정기(기동점검) 점검 결과보고

[탄천물재생센터 3차(총인)처리시설 설치사업[장기계속]]

- 점검일시 : 2019.04.23 (화)
- 점검결과
- ◆ 점검자 : 이태행

○ 가설통로 안전(방재시설부)

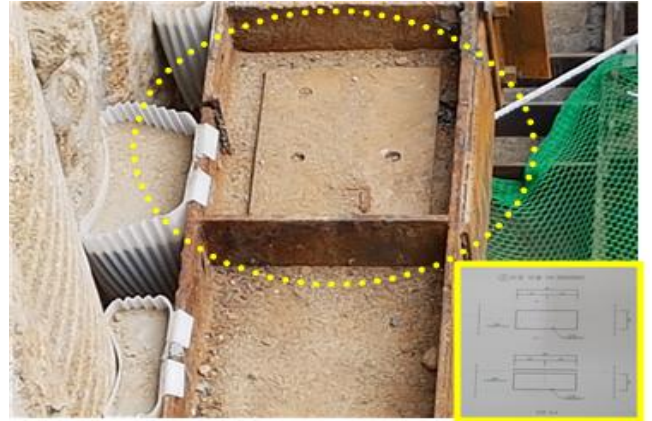
- 안전난간 측면에 설치된 토류판으로 인해 토압을 받아 난간하부가 꺾이고 기울어져 있는 상태임. 토압의 영향을 받지 않는 구조로 관리 요망
 ※ 산업안전보건 기준에 관한 규칙 제13조(안전난간의 구조 및 설치 요건)
